質 疑 回 答 書

工事名称：可児市立蘇南中学校校舎大規模改造工事(建築工事)

普通教室棟 管理・特別教室棟
改修 4階平面図 37棟 31棟

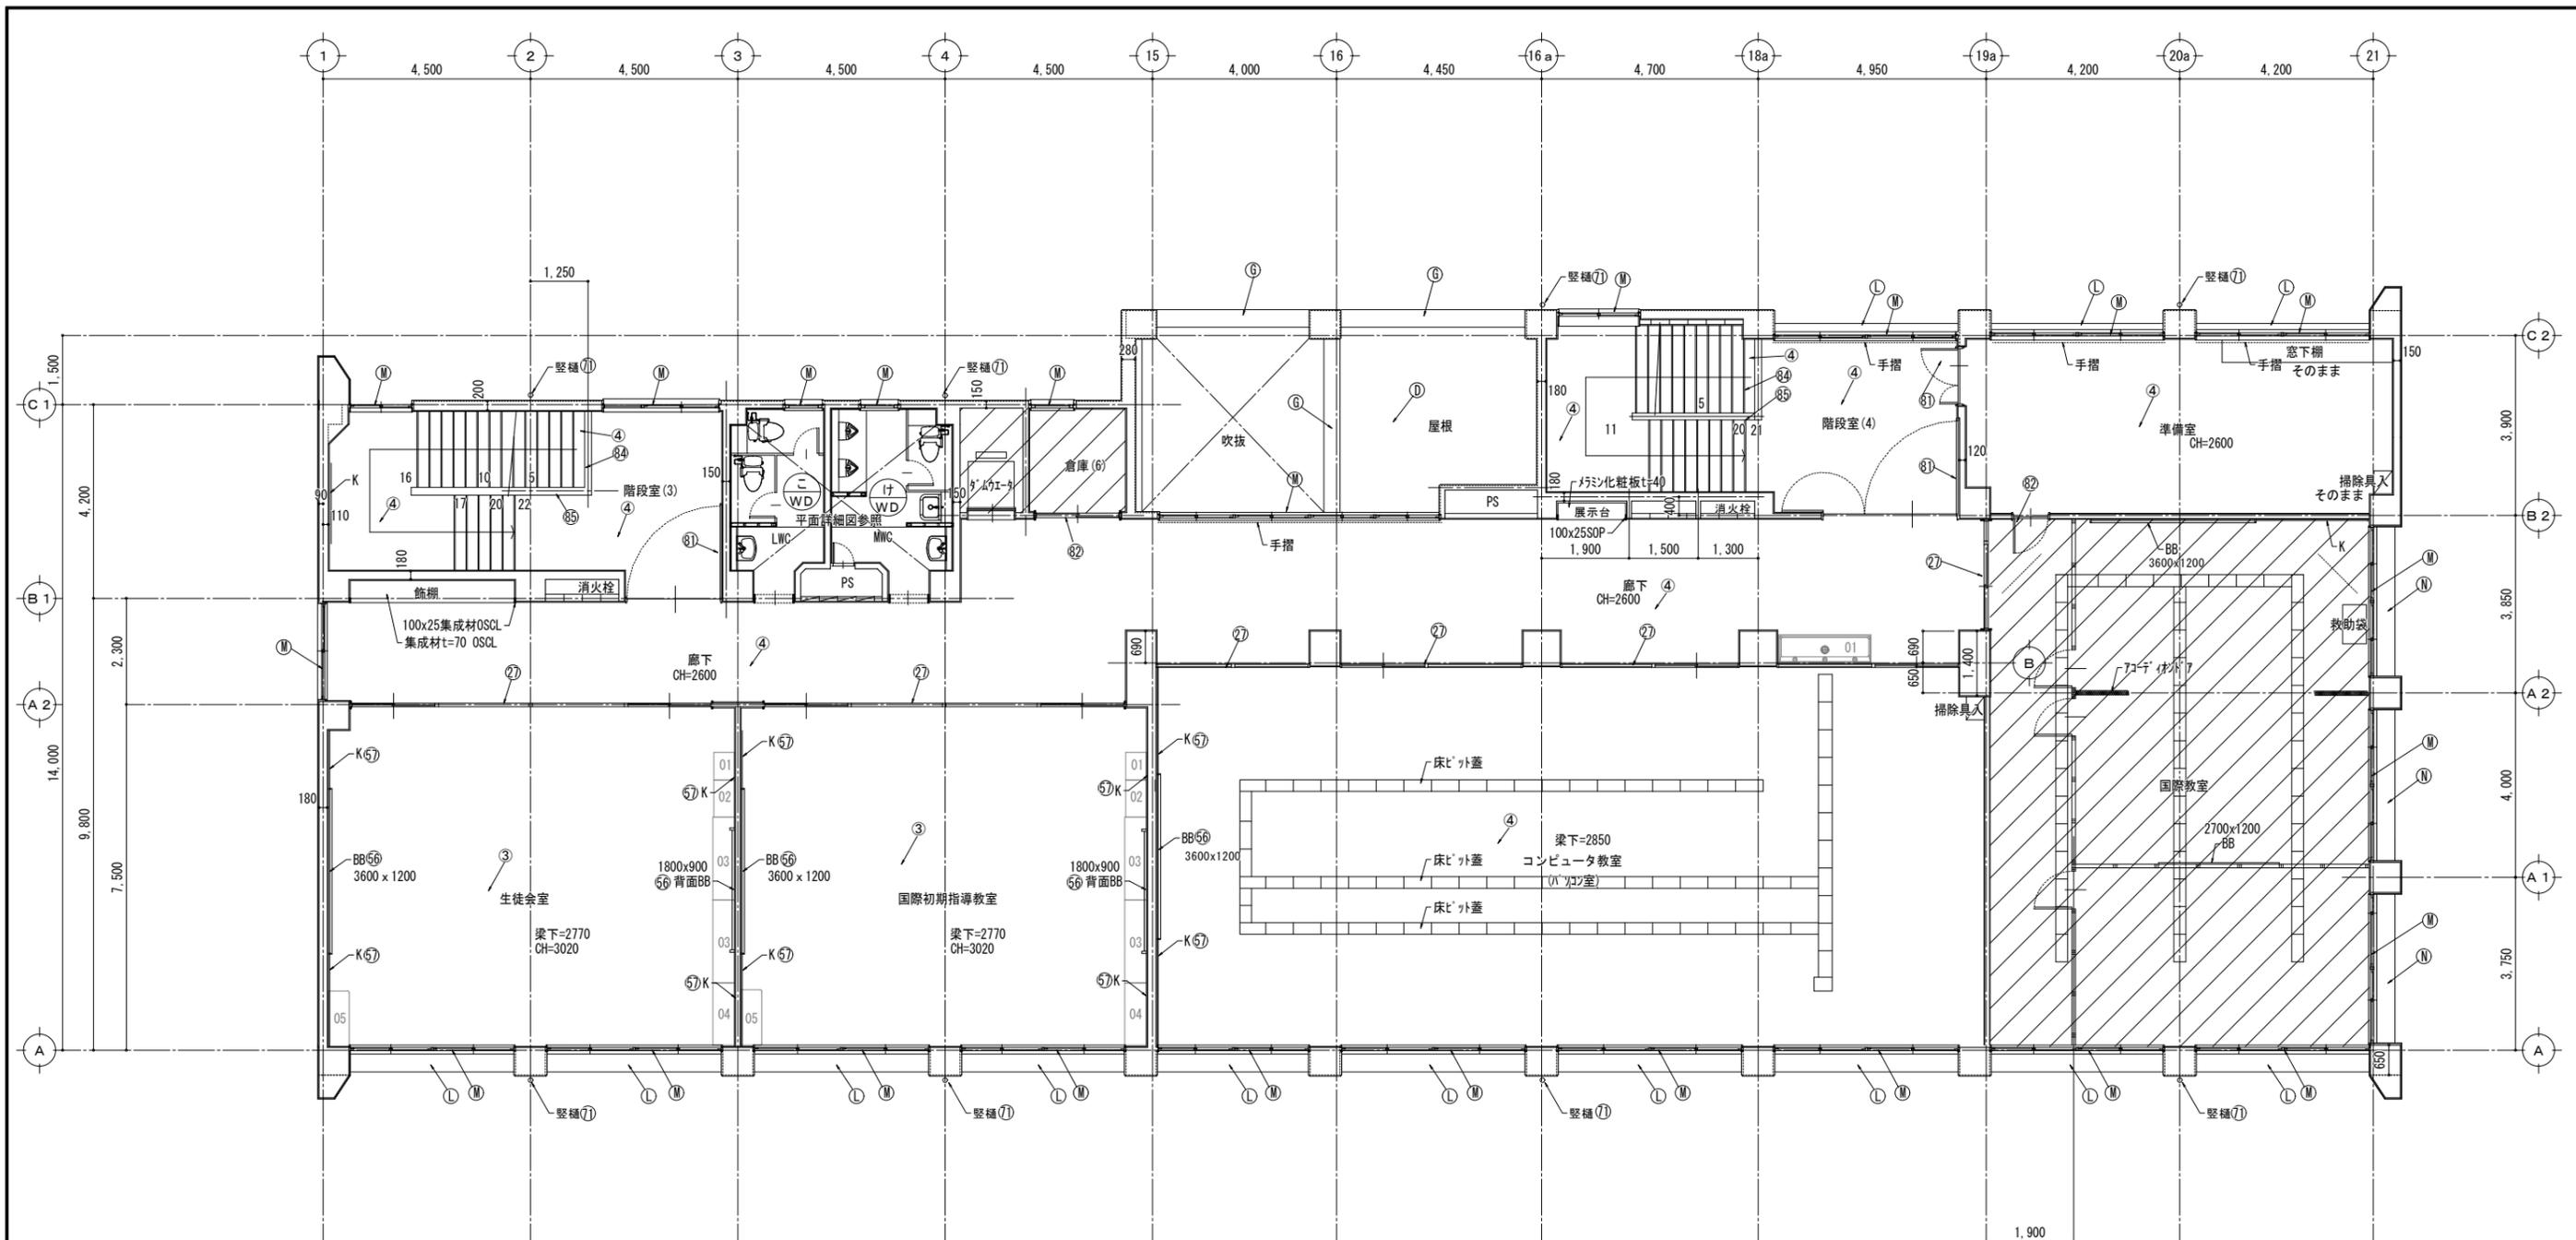
32	図面番号: 1005~1019番 仕様書: #29棟No24頁	29棟仕様書の雑工事項目でCR既設黒板表面材張替とありますが、図面には黒板の一時取外し、再取付としかありません。張り替える場合は施工箇所の指示をお願いします。	各クラスルーム(普通教室)×17箇所とします。 施工する教室の場所は、契約後に指示します。
33	図面番号: 1005番 他 仕様書: 29棟No.11頁 他	学校間仕切建具改修工事において、仕様書 29棟No.11・31-37棟No.13では撤去新設、図面1005~1019・1083~1090では記号㉞にてそのままとなっていますがどちらを正と考えれば宜しいでしょうか？	仕様書を正とし、撤去新設です。
34	図面番号: 1005~1019、 1083~1090番 仕様書: #29棟No11,#31- 37No13頁	学校間仕切り建具改修における出入口扉 撤去新設とありますが、仕様書の数量を正と考えれば良いかご指示をお願い致します。	宜しいです。
35	仕様書: #29棟 No.4頁	2コンクリート工事【内部】増しCon(床レベル嵩上げ)について、配筋の指示が図面・仕様書いずれにもありません。 無筋と判断してよろしいでしょうか。 2.コンクリート工事 内部増しConについて。配筋の指示がありません。 無筋と考えてよろしいでしょうか？	宜しいです
36	設計図書: 現況・撤去 屋根 頁	現況・撤去図面の屋根のルーフトレン、コーナードレン撤去は、ドレン周囲を折り取り、ドレン本体を撤去し、新たなドレンに入替えるものと考えて宜しいでしょうか、ドレン目皿のみ撤去し、改修用ドレンを設置する意味では無いとして工事見積をします。	ドレン目皿撤去、改修用ドレン設置です。
37	図面番号: 1002、1008、 1011番	29棟、2階理科室(1)、(2)、4階音楽室(1)、(2)、1002図仕上げ表の備考欄にスクリーンBOXの記載がありますが、現況・撤去図面に既設のスクリーンBOX+スクリーン撤去の指示があり、改修平面図には番号の記載はありますが施工内容の指示がありません、新規取付は無いものと考えて宜しいでしょうか。参考内訳書の29棟、4階ワークスペース・廊下にスクリーンBOXL3600が4箇所、31・37棟、4階国際初期指導教室にスクリーンBOX新設L2700が1か所の記載がありますが、設計図面には記載指示はありません、こちら無いものと考えて宜しいでしょうか、ご指示をお願いします。	4階ワークスペース・廊下 スクリーンBOX 4箇所は、理科室(1)、(2)、音楽室(1)、(2)の計4箇所と読み替えてください。 4階 国際初期指導教室は、スクリーンBOXを新設します。
